Nacka tingsrätt
Mark- och miljödomstolen

Yttrande i mål M 8782-25; Svensk Kärnbränslehantering AB:s ansökan om tillstånd till utfyllnad av vattenområde m.m. inom fastigheten Forsmark 6:8 i Östhammars kommun

Figur 1 – Delytor inom Kärnbränsleförvarets verksamhetsområde.

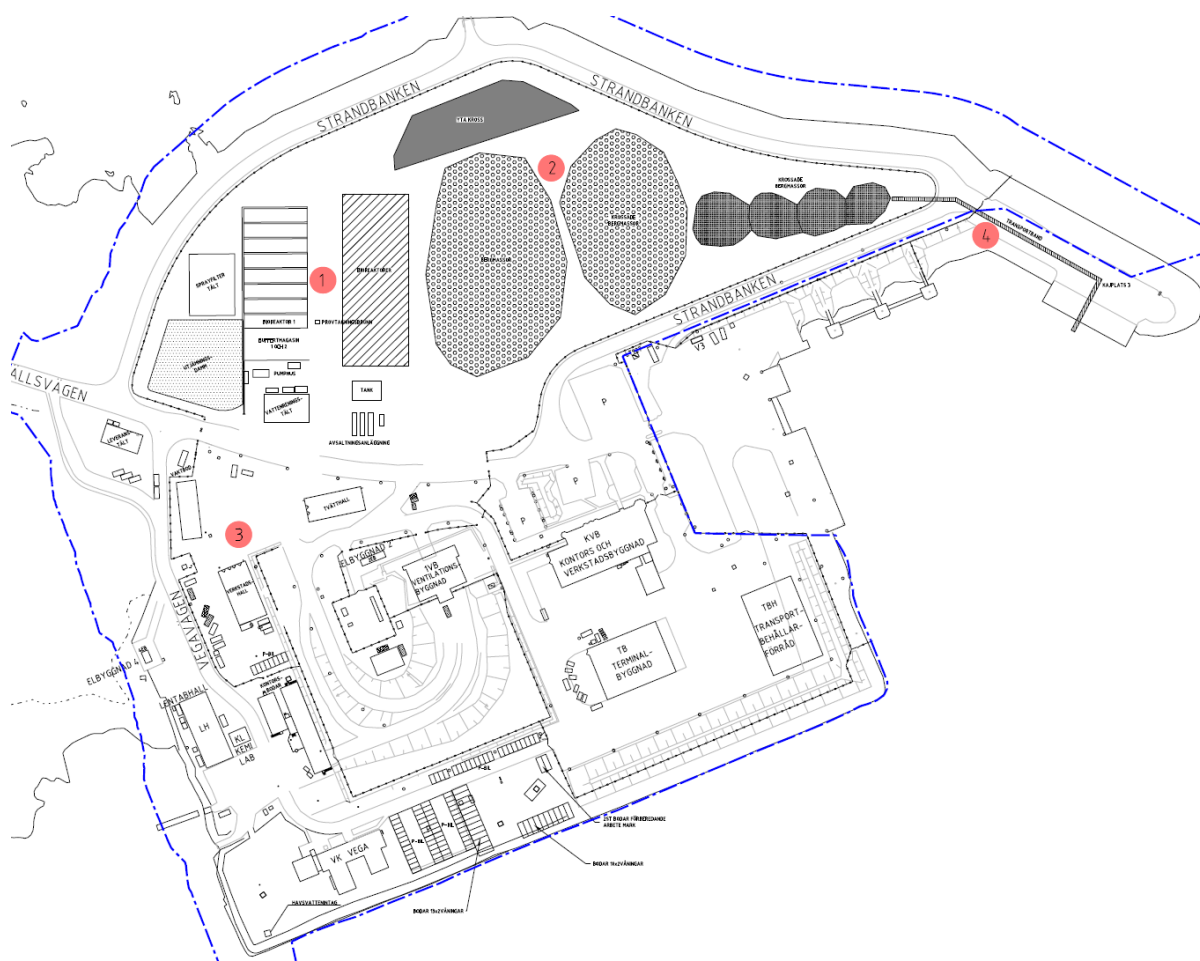
Efter tillståndsprövningen av *Kärnbränsleförvaret* har det t.ex. visat sig att *inte alla de ytor* som enligt de antaganden som redovisades vid prövningarna skulle kunna nyttjas som logistik- och materialhanteringsytor (benämns nedan för enkelhets skull *logistikytor*) faktiskt kommer att kunna användas. Bland annat kommer en yta om ca 60 000 m² inom Kärnbränsleförvarets verksamhetsområde inte att kunna nyttjas som logistikyta eftersom Forsmarks Kraftgrupp AB (FKA) har upplyst om att känslig infrastruktur förekommer i marken inom denna yta samt att närheten till kylvattenkanalen gör platsen olämplig, se vidare avsnitt 2.5.2 nedan. Dessa tidigare okända invändningar innebär att den aktuella ytan inte kan användas som logistikyta. SKB har därför endast tillgång till *en* logistikyta inom Kärnbränsleförvarets verksamhetsområde, det så kallade Västra upplaget. Denna yta används redan i dag för mellanlagring av jordmassor och kommer

Numreringen nedan korresponderar med numreringen av delytorna i Figur 1 ovan.

1. Ytan (ca 2 ha) har under 2025 iordningsställts för att fungera som logistikyta. Ytan är inte lämplig för lagring eller förädling av bergmassor och täcker inte de lagringsbehov (stora maskinkomponenter och ventilationsrör m.m.) som kommer att finnas under byggtiden (ca 2026-2040). Ytan används för närvarande för tillfällig mellanlagring av jordmassor.
2. Ytan kommer under 2026 att iordningställas med uppställning av bostadsbaracker för personal under hela byggtiden.
3. Ytan är för närvarande reserverad för en betongstation, men den är för liten för att kunna användas på ett långsiktigt effektivt sätt. Det finns t.ex. inte tillräckligt utrymme för lagring av ballast för betongtillverkningen. Det finns heller inte utrymme för gjutning av prefabelement inom denna yta.

4. Inom ytan kommer en maskinhall/verkstad att uppföras för mottagning och provning av maskiner till Kärnbränsleförvaret.
5. Ytan rymmer bassänger m.m. för rening av vatten. Längs ytans östra och södra sidor finns en vägbank.

6. Ytan upptas huvudsakligen av den temporära förskärningen där utgående bergtransporter sker. Resterande yta används av anlitad entreprenör för bodar, verkstäder och fordonsuppställning.

7. Ytan används för närvarande för entreprenörers bodar och fordon och kommer senare att utgöra verksamhetsområdets personalparkering.
8. FKA, som äger ytan, har, som har redovisats ovan, angett att den inte kan användas som logistikyta eftersom det finns känslig infrastruktur i marken samt att dess närhet till kylvattenkanalen gör sådan hantering olämplig.

9. Ytan är avsedd för långtidslagring av bergmassor. Den är emellertid inte tillräcklig för SKB:s behov. Ytterligare ytor behövs för lagring på lång och medellång sikt.

10. Ytan är en smal, trädbeklädd landtunga som gränsar till kylvattenkanalen och Asphällsfjärden. Den är inte lämplig att använda som logistikyta.
